0006
Информация о техническом обслуживании

Отн.:	61-28975-20
Изделие:	Mercedes Benz
Тип:	6-цилиндровый двигатель серии M 104
Код двигателя:	M104.941-945/980/981/990-996

**Усиление металлом ZKD
Mercedes Benz M 104**

Рисунок 1_Старое исполнение 61-28975-20

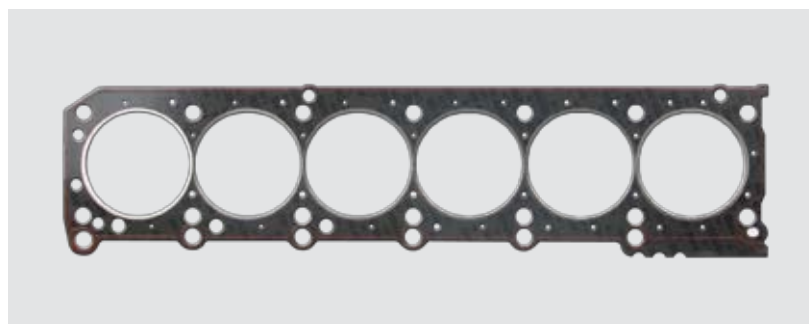
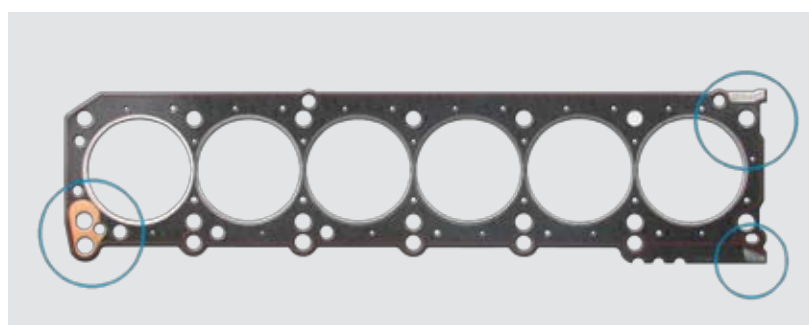
Прокладка головки блока цилиндров 61-28975-20 была заменена на 61-28975-30. Для этого нового исполнения были размещены дополнительные усиления металлом для улучшения стойкости специально на двигателях с высоким пробегом.
